Universitätsstadt Gießen

Bebauungsplan Nr. GI 01/44 „Südanlage/Goethestraße“

Stellungnahmen der Öffentlichkeit sowie der Behörden und sonstiger Träger öffentlicher Belange

Gießen, den 08.02.2023

Blick von der Goethestr.26 auf den Park

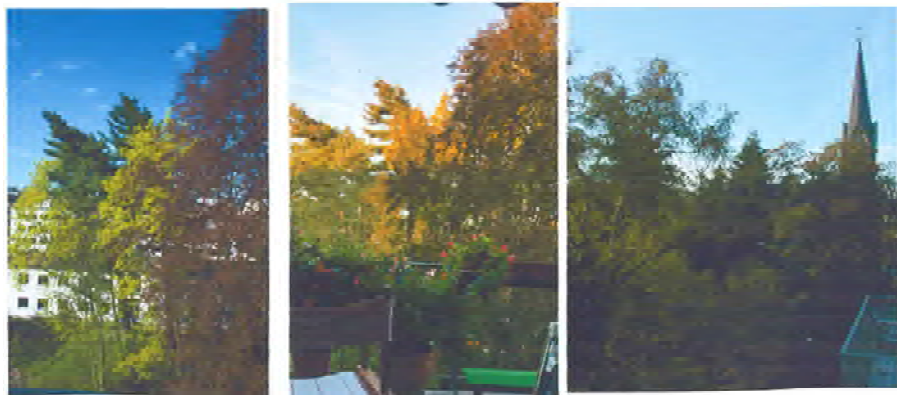
- ⑤ Auch die Einhaltung der Muster-Richtlinie über die Fläche für die Feuerwehr muss bei dieser engen Bebauung in Frage gestellt werden.
- ⑥ Ganz nebenbei sollte nicht unerwähnt bleiben, dass bei dem jährlichen Hochwasser der Wieseck das Gelände Lonystr.13 betroffen ist und deren Nutzung beeinträchtigt wird. Eine Bodenverdichtung würde die Situation noch verschärfen.

Zu 7: Die Abbildungen beziehen sich auf eine Bauvoranfrage, welche Anlass zur Aufstellung dieses Bebauungsplanes gewesen ist und nach den Festsetzungen dieses Bebauungsplanes so nicht mehr zulässig ist und sein wird, weder nach der Größe, der Fläche, die versiegelt wird, noch der Lage der Gebäude (siehe zu 3).

Abb.: In der Videobesprechung am 22.07.2021 mit der EKHN kommunizierte 3D-Ansicht von der Lonystraße aus auf den baulichen Bestand und vorgeschlagene Bau- und Grünflächen, die entsprechend in den Bebauungsplan übernommen wurden (Stadtplanungsamt 2021)

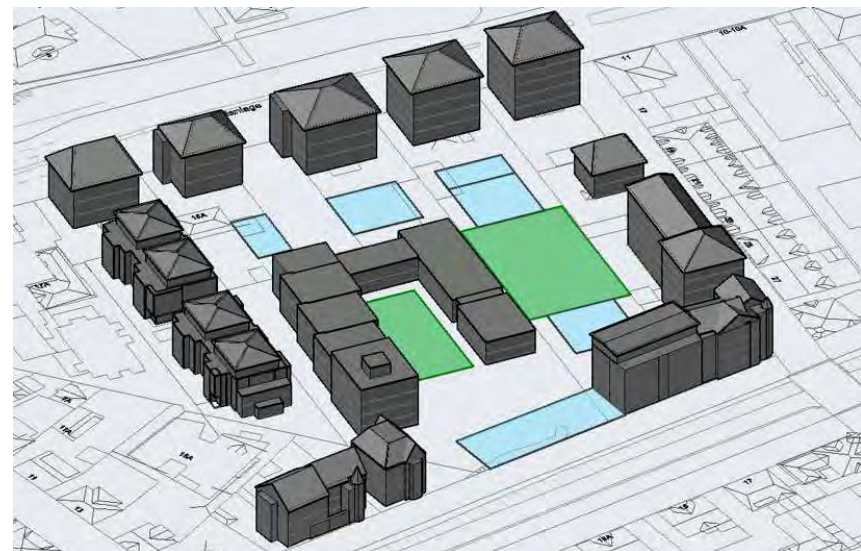
Im Juli 2021 wurde das zuständige Fachreferat der Kirchenverwaltung über die geplante Bebaubarkeit des Innenbereichs dieses Flurstücks durch Vertreter*innen des Stadtplanungsamts Gießen informiert, es erfolgte eine Zustimmung für die Kirchenverwaltung dem Grunde nach. Die mittlerweile in den B-Plan Entwurf eingeflossenen restriktiven Vorgaben hinsichtlich der umweltbezogenen Belange waren seinerzeit nicht Gegenstand der Information, mit Ausnahme des Hinweises auf Starkregeneinflüsse und die Lage in Nähe der Wieseck (Hochwasser), was aus dem Bauvorhaben Lonystraße 13 bekannt war.

Zu 1: Die Festsetzungen bezüglich der Umweltbelange sind nicht restriktiv, sondern Ergebnis einer ausgewogenen und gerechten Abwägung unterschiedlicher Belange. Die Festsetzungen zu Grünerhalt, Gebäudebegrünung, Baumpflanzungen, Sickerflächen und Maßnahmen des Artenschutzes gewährleisten eine qualitative Innenverdichtung, die der Gesetzgeber in Verantwortung gegenüber künftigen Generationen, auch in Bezug auf den Klimawandel, vorgibt. Die Vorgaben, mit Ausnahme der bereits 2021 mit dem Vertreter der EKHN abgestimmten Erhaltung der Grünflächen, schränken die Bebauung nicht weiter ein. Sie sind mittlerweile Standard und für die Anpassung an den Klimawandel unerlässlich.
